Projet éolien des Grands Bails – Commune de Montloué (02)

**- Pièce complémentaire -
COMPLÉMENTS MARS 2018**

Demande d'autorisation Unique pour une installation de production d'électricité éolienne

Préambule

Modélisation verticale de l'activité chiroptérologique - projet éolien de Sud-Vesoul (Kelm et Beucher, 2011-2012)

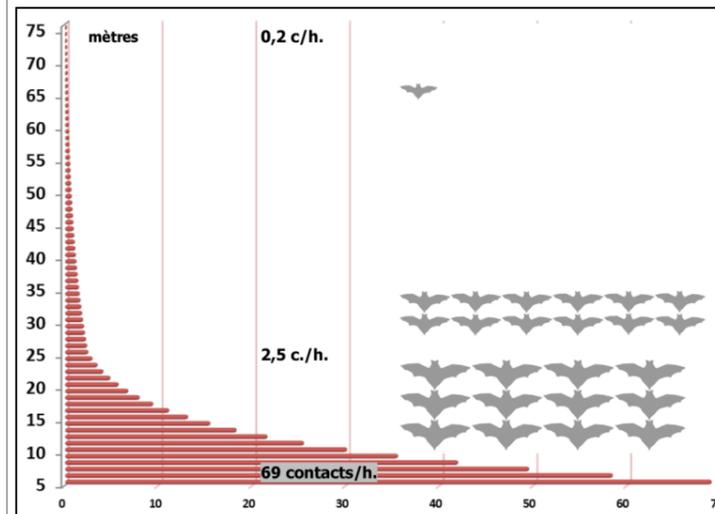
<p>Il est demandé de mettre en place sur l'ensemble des éoliennes des mesures de bridages (p.10)</p>	<p>Pièce 4.3 étude écologique</p>	<p>L'auteur de la demande de compléments indique la nécessité d'appliquer un bridage préventif des éoliennes. Néanmoins, plusieurs facteurs d'observation, d'analyse des impacts et des aspects techniques du projet apportent une controverse à cette prescription :</p> <p>1- En considérant les mesures mises en place, et surtout celles ayant récemment conduit à la suppression de l'éolienne E2, nous jugeons que les effets résiduels du projet sont très faibles sur l'état de conservation de l'ensemble des espèces inventoriées dans l'aire d'étude.</p> <p>2- Dorénavant, on rappelle que l'ensemble des sites d'implantation des éoliennes du projet sera distant de plus de 200 mètres bout de pale des linéaires boisés, ce qui respecte pleinement les recommandations Eurobats et n'implique pas l'application d'un bridage préventif. Les graphiques présentés ci-après (selon Kelm, Lenski, Toelch et Dzioc - 2014) illustrent justement la diminution forte de l'activité des chiroptères (les plus sensibles à l'éolien) selon l'éloignement aux linéaires boisés. On constate clairement que la majorité des contacts avec les chiroptères est obtenue à moins de 50 mètres des lisières boisées et des haies.</p> <p>Clairement, les écoutes actives au sol menées sur le site du projet éolien ont montré la diversité et le niveau d'activité globalement faibles des chiroptères dans les espaces ouverts. Aucune activité soutenue, même de la Pipistrelle commune, n'y a été enregistrée.</p> <p><u>Niveau de l'activité chiroptérologique en fonction des distances aux lisières</u></p>

4- D'après des études chiroptérologiques récentes, le risque de collisions/barotraumatisme décline très fortement à mesure de l'élévation de la hauteur sol-pale des éoliennes. D'après le graphique dressé ci-après (extrait de l'étude chiroptérologique du projet éolien de Sud-Vesoul - EOLE-RES, Haute-Saône - Kelm et Beucher, 2011-2012), on souligne que l'essentiel de l'activité est enregistré entre 5 et 15 mètres et qu'au-delà de 25 mètres (hauteur basse retenue dans le cadre de l'évaluation des impacts du projet éolien des Grands Bails sur les chiroptères), l'activité des chiroptères devient très faible. En considérant ce facteur, associé à l'éloignement de l'ensemble des éoliennes de plus de 200 mètres des boisements, on juge que les effets potentiels du projet éolien sont très faibles sur la chiroptérofaune locale.

Nombre minimal de jours de travail à prévoir pour un diagnostic

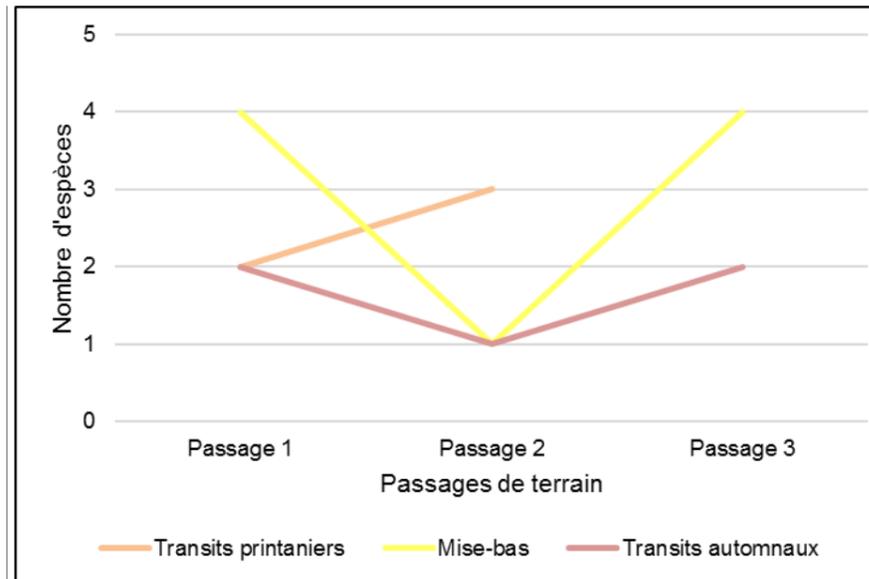
5.2 Réaliser des inventaires complémentaires. Le diagnostic chiroptérologique des projets éoliens terrestres en fonction du calendrier recommandé par la SFPEM (p.31)

Pour la conduite des expertises chiroptérologiques sur le site du projet éolien des Grands Bails, Envol Environnement a appuyé sa méthodologie sur les recommandations en vigueur au début de l'année 2015, au moment du démarrage des investigations. Dans ce cadre, le protocole d'étude mis en place s'est appuyé sur les recommandations pour une expertise chiroptérologique dans le cadre d'un projet éolien, publiées par la SFPEM en 2012.

En faisant référence à ce document, Envol Environnement constate que la pression d'échantillonnage appliquée dans le cadre de l'étude chiroptérologique du projet éolien des Grands Bails a demeuré supérieure à celle en vigueur au moment du démarrage des expertises, ceci dans un objectif de rendre les inventaires de terrain les plus exhaustifs possibles et aboutir à une analyse fiable des enjeux chiroptérologiques du site. En effet, au-delà des écoutes actives suivies durant un cycle d'activité complet des chiroptères, un protocole d'écoute en continu depuis une haie a été appliqué afin d'évaluer clairement les enjeux chiroptérologiques liés aux linéaires boisés du secteur du projet. Dans ce cadre, les écoutes actives (durée d'écoute totale de 17h20) ont été complétées par des écoutes passives sur une durée totale de 2106h07, ce qui est considérable. On souligne par ailleurs que des écoutes en continu ont été effectuées en plein espace ouvert au cours des phases des transits (printaniers et automnaux), sur une durée totale de 30h00. Au total, ce sont donc 2153h27 d'écoutes ultrasonores des chiroptères qui ont été effectuées. L'ensemble de ces protocoles a permis la détection de 12 espèces de chiroptères (sur les 18 reconnues présentes au niveau de la Picardie). Autrement dit, les résultats s'avèrent particulièrement riches et d'après l'expérience du bureau d'études Envol Environnement, reflète les enjeux potentiels maximaux identifiables pour le type de territoire prospecté. La conduite d'expertises complémentaires n'aurait probablement pas permis la détection d'espèces supplémentaires. Dans ce cadre, nous pouvons dresser ci-dessous un graphique représentatif de l'exhaustivité des écoutes ultrasonores à l'aide d'une courbe exprimant la diversité recensée à mesure des passages sur site réalisés. Autrement dit, cette illustration vise à définir le nombre de nouvelles espèces inventoriées se raréfie à mesure du nombre de sorties. Chaque point d'écoute suivi a été considéré comme un échantillon.
